### 3.2.4 Impacts sur l'environnement et la santé

## OBSERVATION DE M. JANBERG DU 8 JUILLET 2011

## DOCUMENT DU COLLECTIF ANTINUCLEAIRE 13

Les différentes voies de transfert des éléments rejetés dans l'atmosphère

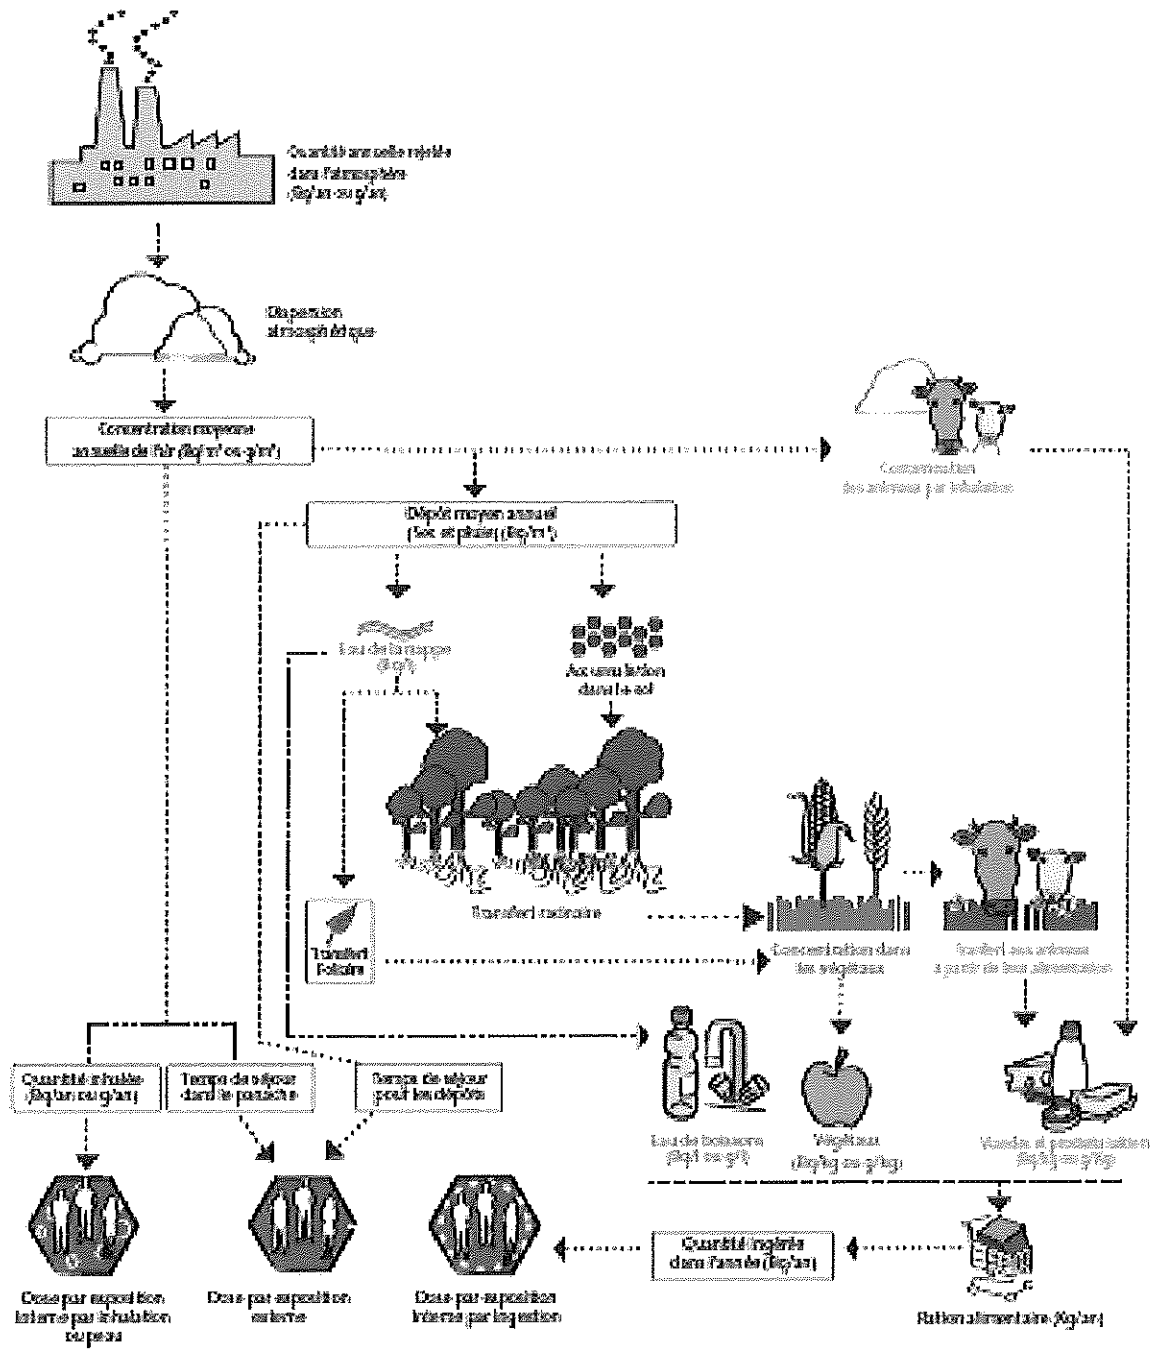
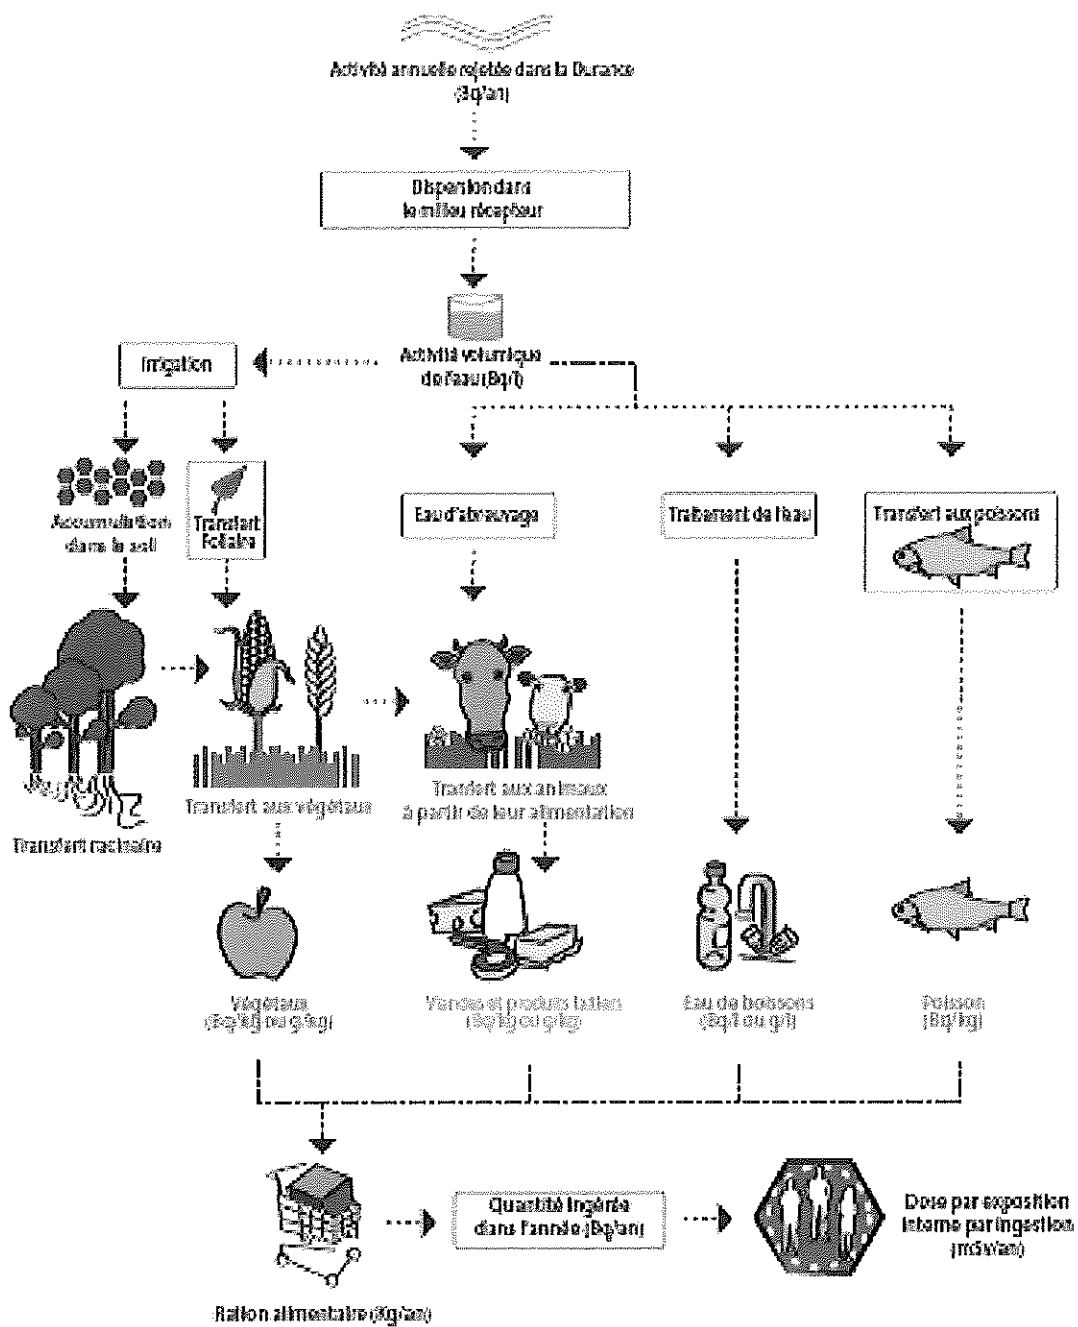
La validation et la détermination des marges d'incertitude dans l'évaluation des impacts, en particulier pour les rejets tritiés, a-t-elle été réalisée, et, si oui, de quelle manière ?

*Pour les rejets liquides et les rejets atmosphériques les marges d'incertitudes sont liées*

*Voir figures du résumé non-technique de l'étude d'impact reproduite ci-dessous.*

- *D'autre part aux incertitudes liées aux codes.*

*Le code comprend le facteur de conversion du tritium  $W_r=1$ . Cette valeur est réglementaire et validée par la CIRP (Commission International de Radioprotection).*

*ITER a suivi les recommandations de l'ASN et a appliqué le facteur  $W_r=2$ . **A ce jour l'exploitant ITER est le seul à avoir fait cet exercice.***

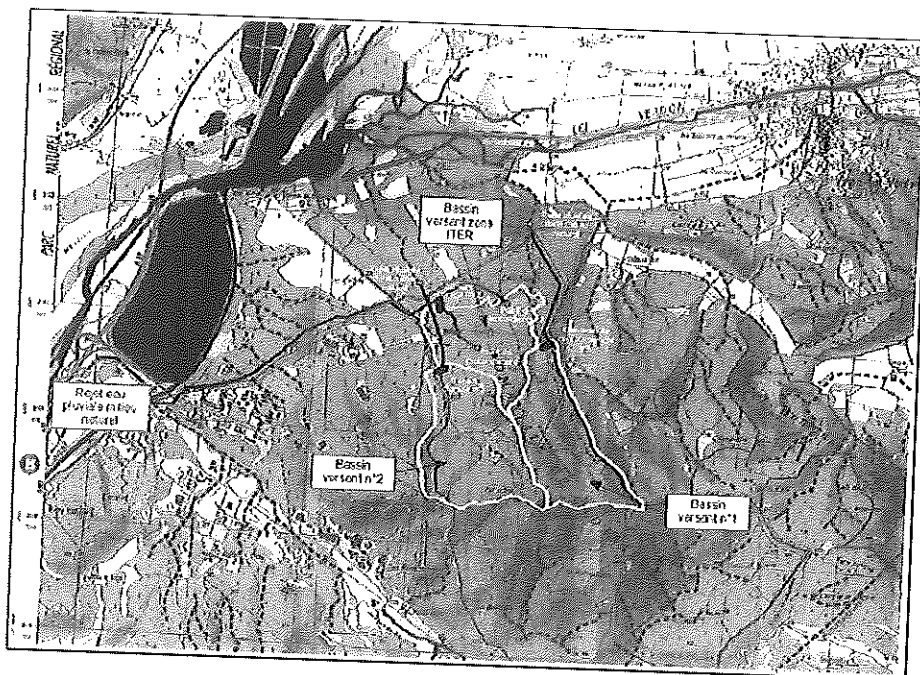
**Quelle est la quantité et type d'impacts de la vapeur d'eau émise par les tours de refroidissement ?**

Les deux tiers de l'eau utilisée pour les circuits de refroidissement va être évaporée (Etude d'impact Pièce 6 partie 2, page 30/173) soit environ 2 000 000 m<sup>3</sup>/an.

Cette évaporation de l'eau peut conduire à une augmentation de l'humidité relative a proximité des tours de refroidissement.

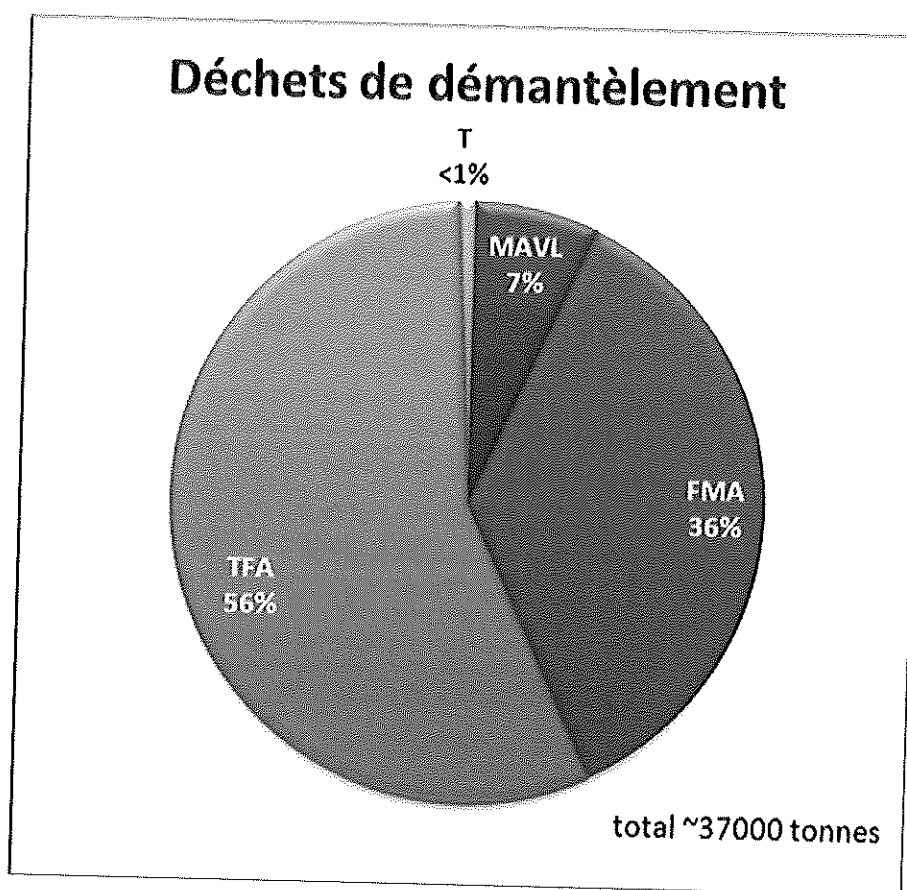
*La question du démantèlement*

*L'objectif des études effectuées était la démonstration de la faisabilité technique du démantèlement, la prise en compte de mesures au niveau de la conception et de l'exploitation future pour faciliter le démantèlement et de l'évaluation des coûts associés.*

*Il couvre principalement les points suivants :*

- *la machine est assainie et nettoyée en retirant le tritium et les poussières des composants de la chambre à vide,*

- les liquides utilisés dans les systèmes de la machine ITER sont éliminés (aucune fonction de refroidissement de composants n'étant nécessaire ultérieurement),
